**Comisión de Regulación
de Energía y Gas**

**ANÁLISIS DE COMENTARIOS A LA
RESOLUCIÓN CREG 098 DE 2014**

**(RESPUESTA DE LA DEMANDA, RD, PARA EL MERCADO
DIARIO EN CONDICIÓN CRÍTICA)**

DOCUMENTO CREG-009
12 de febrero de 2015

Tabla 5 Oferta de precios y disponibilidad comercial 1/10/2013
[Cálculos propios, fuente Neón]

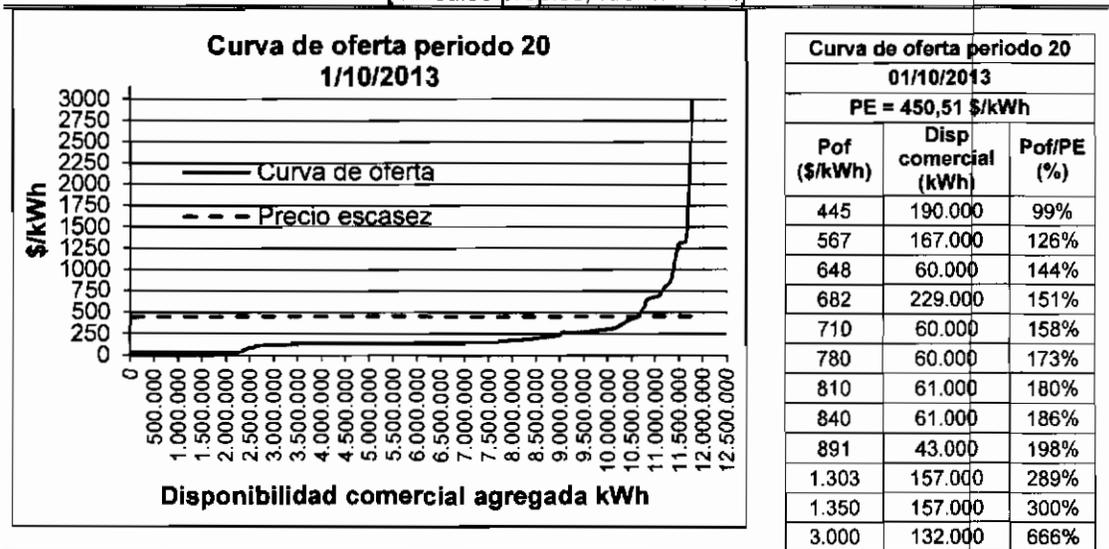
- Cuál es el criterio para definir que la diferencia entre el precio de bolsa y el precio de escasez son incentivos suficientes para que los usuarios intervengan sus procesos productivos o comerciales.
- El incentivo que plantea la resolución no es suficiente para que un industrial o usuario no regulado reduzca su consumo de electricidad.

La diferencia entre el precio de bolsa y el precio de escasez podrían ser incentivos suficientes dependiendo de las condiciones de hidrología en que se encuentre el sistema, como es el caso presentado en la Tabla 5 del anexo 1, en el cual se tienen las ofertas en un periodo de invierno donde el precio máximo de bolsa en el día fue de 164 \$/kWh, y en que el precio de oferta siguiente al precio de escasez es del 126% de este, con una disponibilidad comercial de 167 MW.
